CONCEPTO TECNICO No. CT- 4174 de 2005

Revisión de Estudio Particular de Respuesta Local de Amplificación de Ondas Sísmicas Artículo 7 - Decreto 074 de 2001

El presente concepto técnico corresponde a la **primera revisión** realizada por la Sociedad Colombiana de Geotecnia del Estudio de Suelos y Geotecnia, el cual incluye el Estudio Particular de Respuesta Local de Amplificación de Ondas Sísmicas, para el Proyecto Alameda Calle 170, localizado en la Calle 170 No. 31-20 de la ciudad de Bogotá D.C., en cumplimiento a lo estipulado en el Decreto 074 de 2001.

Figura 1 Localización General del Proyecto Alameda Calle 170

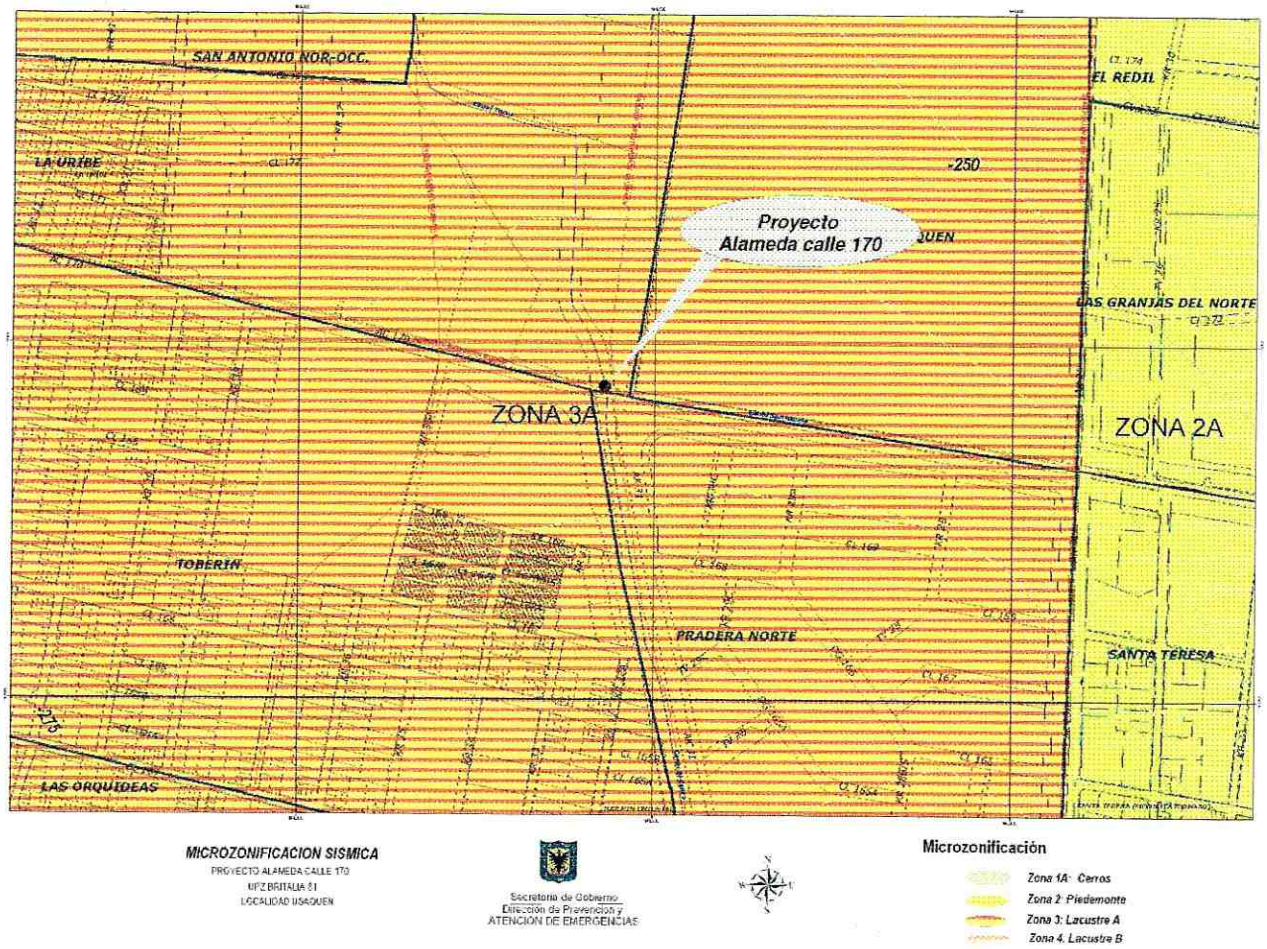
En el sección 1 del informe se define la localización del lote del proyecto de acuerdo con el mapa de Microzonificación Sísmica de Bogotá, ubicándolo en la Zona 3. Esta ubicación esta de acuerdo con el Decreto 074 de 2001 (Figura 1 del presente concepto técnico).
